Oggetto: [ID_VIP: 7305] Procedura di Verifica di assoggettabilità a VIA, ai sensi dell'art.19 del D. lgs. 152/2006, relativa al "Progetto di inserimento di una nuova linea per il trattamento rifiuti a base di olii vegetali dell'impianto Ital Bi Oil S.r.l., ubicato in località contrada Baione nel Comune di Monopoli (BA)" - Istanza di VIA PNIEC-PNRR - Proponente: Ital Bi Oil s.r.l.-

**N. 97 del 24/03/2022
del Registro delle Determinazioni**

Parere definitivo espresso nella seduta del 22/03/2022

Oggetto: Procedura di Verifica di assoggettabilità a VIA, ai sensi dell'art.19 del D. lgs. 152/2006, relativa al "Progetto di inserimento di una nuova linea per il trattamento rifiuti a base di olii vegetali dell'impianto Ital Bi Oil S.r.l., ubicato in località contrada Baione nel Comune di Monopoli (BA)" - Istanza di VIA PNIEC-PNRR

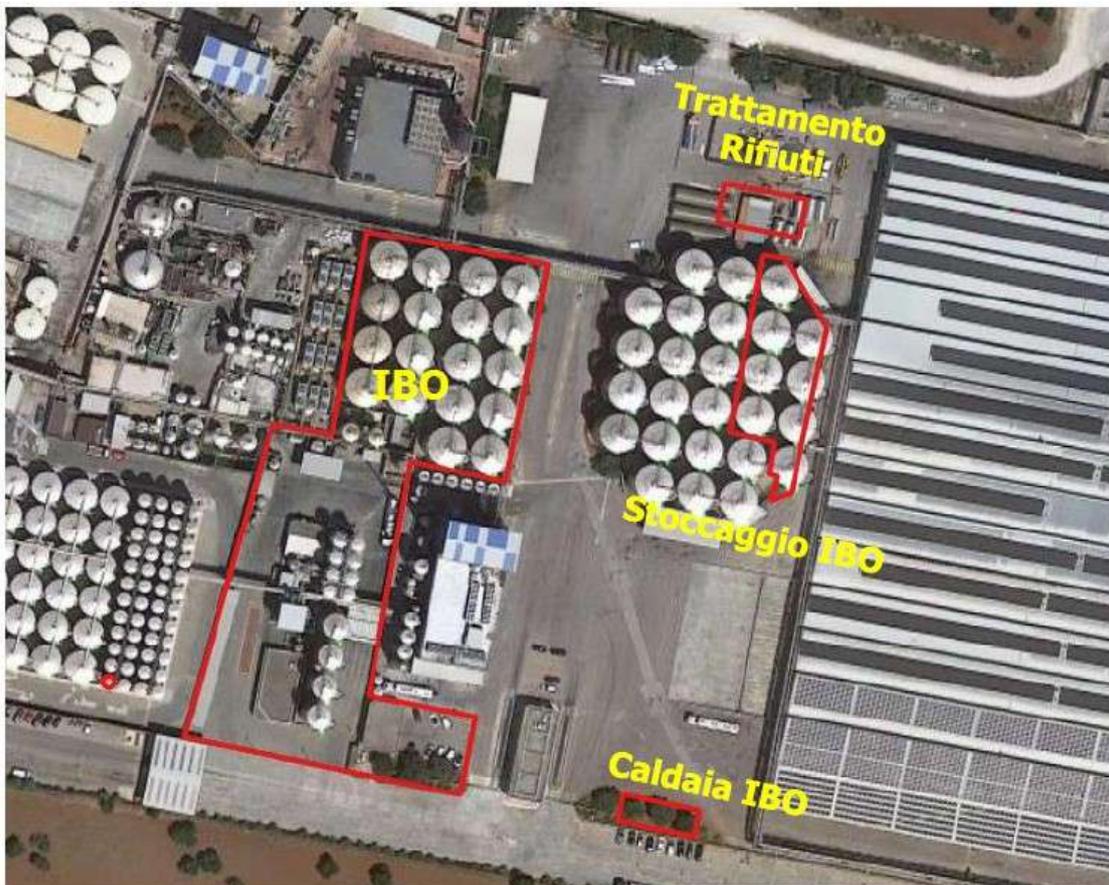
oltre alle altre tre emissioni in atmosfera convogliate già autorizzate (E1-IBO, E2-IBO ed E3-IBO), come da immagine seguente²¹.

Le caratteristiche del nuovo punto di emissione E4-IBO, avente la sezione di uscita del condotto di scarico a 13m dal livello del suolo, sono riportate nella tabella 10 a pagina 65 della “Relazione tecnica”.
